## 改善箇所説明図

### 基準不適合発生箇所

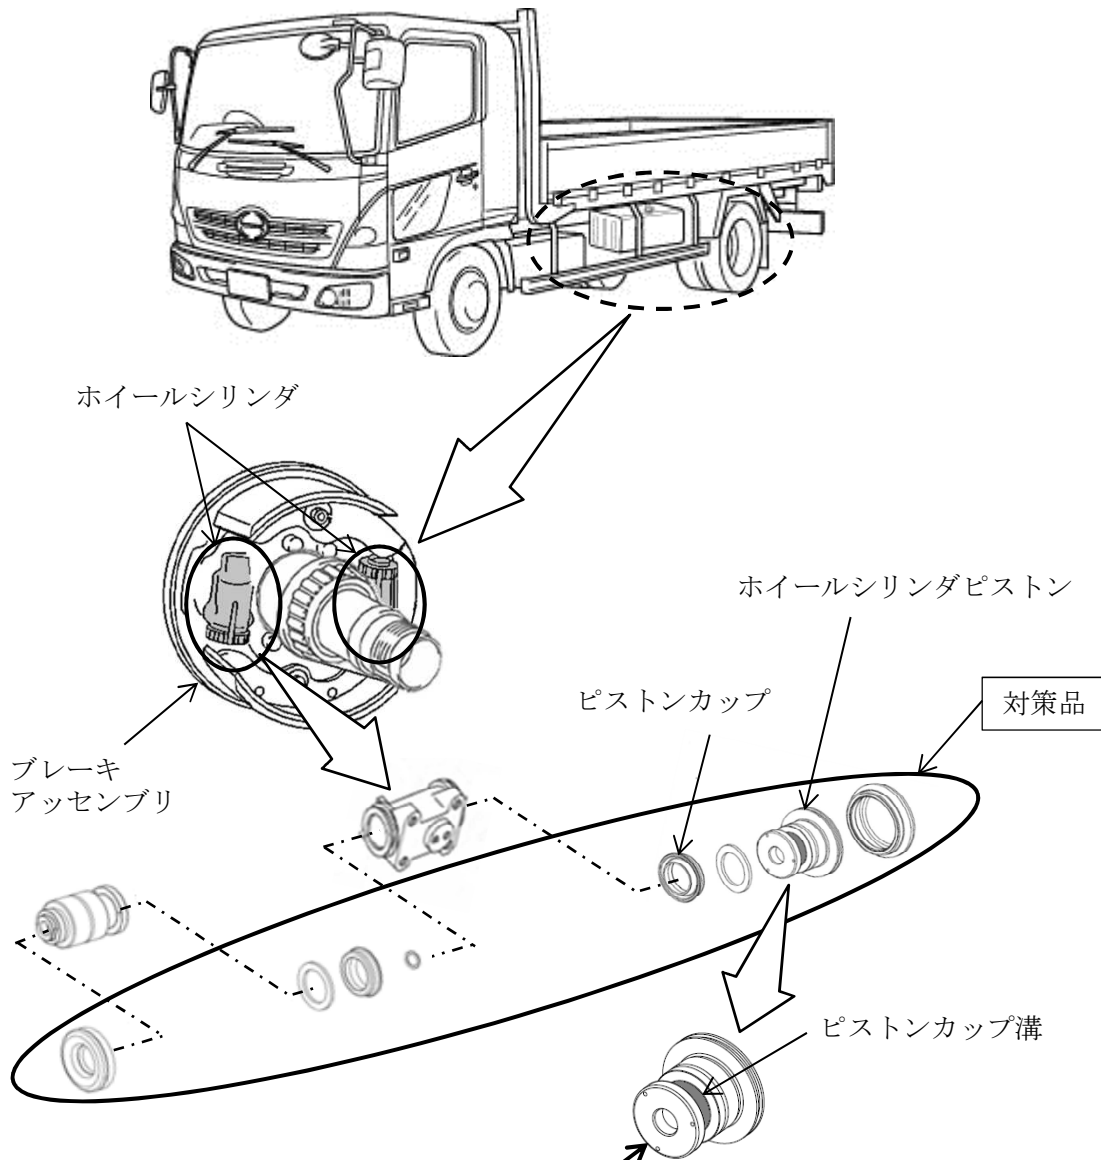
中型トラックの空気油圧複合式ブレーキにおいて、後輪用ホイールシリンダのピストンカップ溝の加工が不適切なものがある。そのため、そのままの状態で使用を続けると、ピストンカップの定期交換時期より早く、ピストンカップ溝とピストンカップ内径間のシール性能が低下し、後輪用ホイールシリンダよりブレーキ液が漏れるおそれがある。

全車両、後輪用ホイールシリンダのピストンを点検し、対策前のものが組付けられている場合は、対策品と交換する。

識別：改善済車両にはネームプレートに白色ペイントを塗布する。
